WOP.271.22.2020

**Dotyczy: przetargu nieograniczonego na budowę Centrum Integracji Obywatelskiej w Przeźmierowie**

Informuję, że do specyfikacji istotnych warunków zamówienia w w/w postępowaniu wpłynęły zapytania. Działając na podstawie art. 38 ust. 2 i 4 ustawy Prawo zamówień publicznych poniżej przedstawiam treść pytań oraz udzielone przez Zamawiającego odpowiedzi i wprowadzone zmiany.

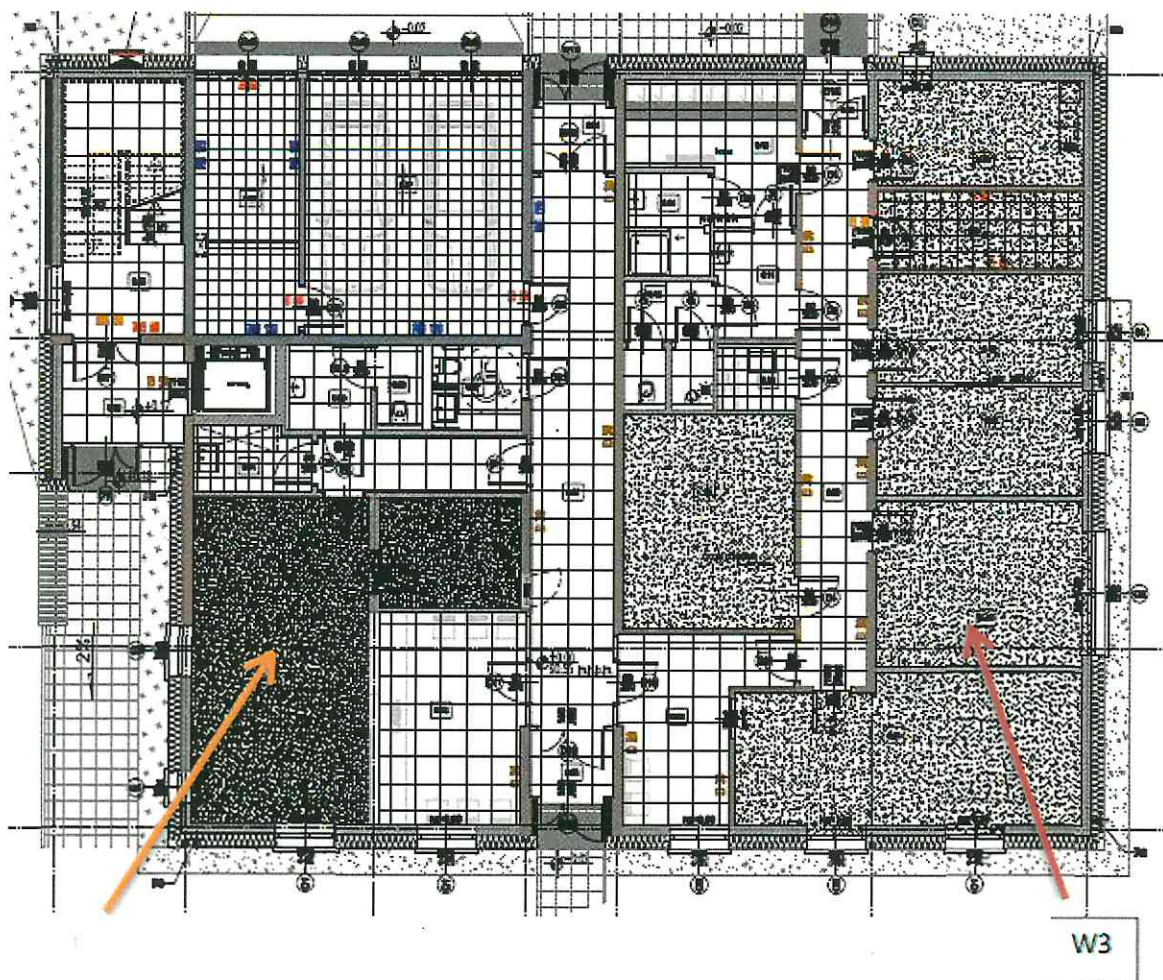
Prosimy o potwierdzenie, że oznaczenie wykładzin na rysunkach jest zgodne z poniższym rysunkiem – wynika ono z opisu technicznego, a nie legendy rysunków.

Potwierdzamy, że należy przyjąć rodzaje wykładzin w poszczególnych pomieszczeniach zgodnie z opisem (Kartą Kolorów)- ciemnoszara wykładzina występuje jedynie na parterze w obrębie pomieszczeń posterunku Policji. Na rysunkach omyłkowo zamieniono w legendzie oznaczenia wykładzin W2 i W3.

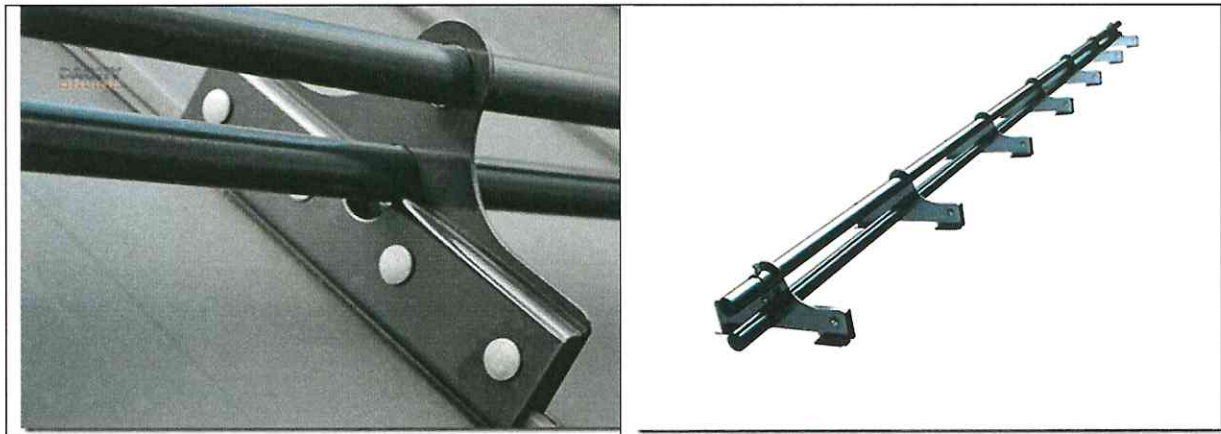
Pozycje 61, 62 - prosimy o doszczegółowienie pozycji, załączenie rysunków, opisu.

Wyłaz dachowy (poz. 62)

Okno wyłazowe do dachów stromych o wymiarach min. 80x120cm. Izolacyjność termiczna min.  $U=0,9$  W/m<sup>2</sup>K; kolor dopasowany do koloru pokrycia dachowego, wypełnienie- przezielne. Wyposażone w gazowy siłownik zamontowany w górnej części skrzydła, ułatwiający otwarcie okna i zapewniający jego stabilne zablokowanie.

Brama garażowa segmentowa (poz.75)

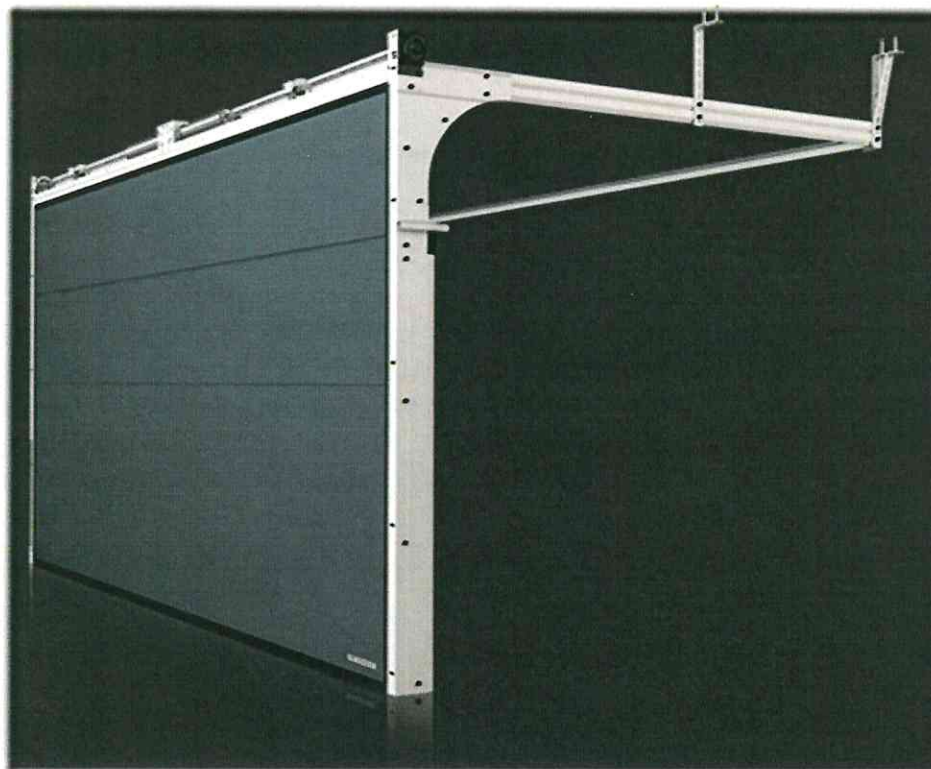
Pozycja 75 przedmiaru budowlanego – prosimy o załączenie zestawienia z opisem bram garażowych.

Konstrukcja wykonana z elementów stalowych ocynkowanych, lakierowanych proszkowo na kolor dostosowany do koloru ślusarki okienno- drzwiowej.

Płaszcz bramy zbudowany z paneli o grubości ok. 60 mm, izolowany termicznie pianką poliuretanową, o współczynniku przenikania ciepła ok. 0,37W/m<sup>2</sup>K. Pomiędzy panelami elastyczna osłona międzypanelowa montowana od strony wewnętrznej na profilu aluminiowym, uszczelnienie międzypanelowe, ukryty zawias. Dodatkowo system uszczelnień obwodowych- podwójna uszczelka dolna, uszczelki boczne oraz uszczelka górna. Współczynnik przenikania ciepła dla całej bramy min. 0,9W/m<sup>2</sup>K.

Panele bez przetłoczeń, lakierowane proszkowo na kolor dostosowany do koloru ślusarki okienno- drzwiowej.

Brama wyposażona w bezpieczny układ sprężyn skrętnych oraz system zabezpieczeń elementów mechanicznych- osłony prowadnic, ruchome osłony rolek zintegrowana osłona wału sprężyn, boczne osłony wału i sprężyn oraz elastyczne, wewnętrzne osłony w miejscu łączenia paneli.

Napęd elektryczny z akumulatorem awaryjnego zasilania, mechaniczną blokadą wózka jezdnego.- zabezpieczenie przed nieautoryzowanym otwarciem bramy. Poniżej przykładowe zdjęcie.

POCHWYT	BALUSTRADA

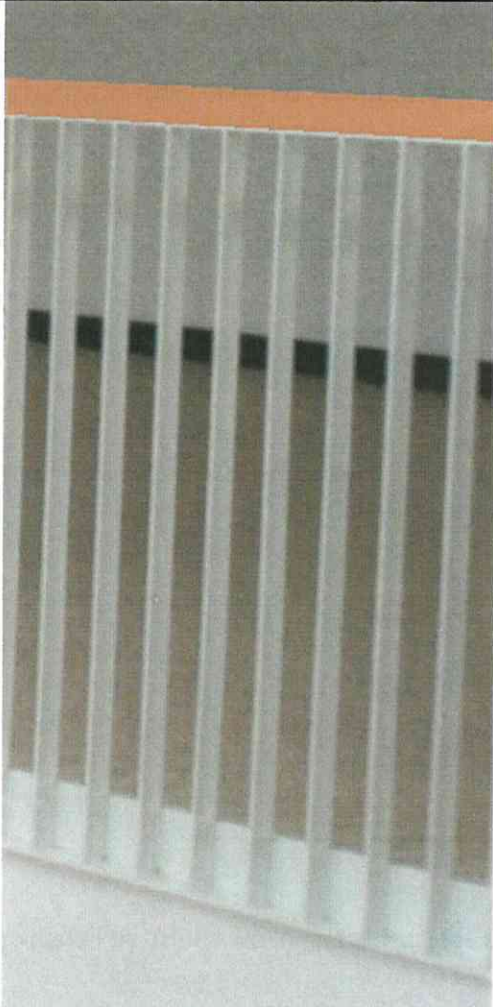
Prosimy o załączenie rysunków balustrad i pochwytów.

Na klatce schodowej zaprojektowano balustradę stalową, ażurową malowaną proszkowo z pochwytym drewnianym na wysokości min. 1,1. Maksymalny prześwit pomiędzy pionowymi elementami wypełnienia balustrady – 12 cm. Elementy pionowe balustrady planuje się wykonać z płaskowników 50x4mm, a poziome i skośne 50x10mm, malowanych proszkowo na kolor RAL 9010. Montaż balustrady od góry do stopni.

Przy ścianach planuje się zastosowanie pochwytów drewnianych mocowanych na wysokościach 1,10. Odstęp od ściany min. 5 cm. Pochwyty wykonać z dębiny suszonej, klejonej, bez wad wizualnych, struganej (8- 12% wilgotność) o przekroju prostokątnym 50x60mm i krawędziach fazowanych R=5mm. Montaż na płaskowniku stalowym malowanych proszkowo na kolor RAL 9010 bez widocznych śrub i wkrętów .

Taki sam pochwyt należy nasadzić na poziomy/skośny płaskownik balustrady stalowej.

Należy zachować pełną ciągłość balustrady i pochwytu. Na etapie wykonawczym należy przedstawić rysunek warsztatowy do akceptacji Projektanta.

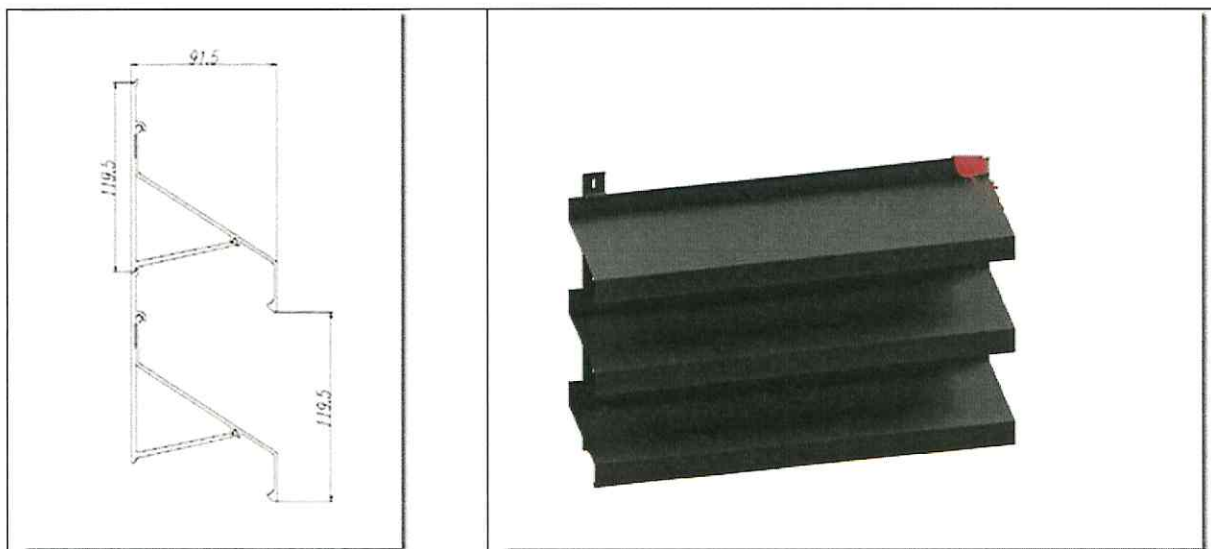
Proszę o podanie parametrów obudowa urządzeń instalacyjnych na dachu, przedmiar, klasa wykonania, dźwiękochłonność.

Projektuje się obudowę elementów instalacyjnych na dachu o konstrukcji stalowej, z profili zamkniętych ocynkowanych ogniowo, z zamocowanymi lamelami aluminiowymi systemowymi (żaluzje aluminiowe fasadowe). Wysokość obudowy – ok. 1,4m, z pozostawieniem szczeliny o wysokości min. 10cm pomiędzy pokryciem dachowym a dołem obudowy (spływ wody, niezaleganie śniegu); słupki stalowe, w rozstawie co ok. 1,0 - 1,2m, mocowane do konstrukcji stropodachu na systemowych przekładkach termicznych (NP. Z PURENITU). Lamelle aluminiowe w układzie pionowym, profil lameli Z-kształtny, o wymiarach ok. 90x120mm, rozstaw co ok. 10-12cm, kolor lameli dopasowany do koloru pokrycia dachowego i elewacji z antracytowej blachy tytanowo- cynkowej. W skład obudowy wchodzi wejście- drzwi prowadzące do przestrzeni technicznej, wykonane analogicznie jak obudowa- na konstrukcji ze stalowych profili zamkniętych, z wypełnieniem lamelami, drzwi zamykane na wkładkę/ zamek patentowy.
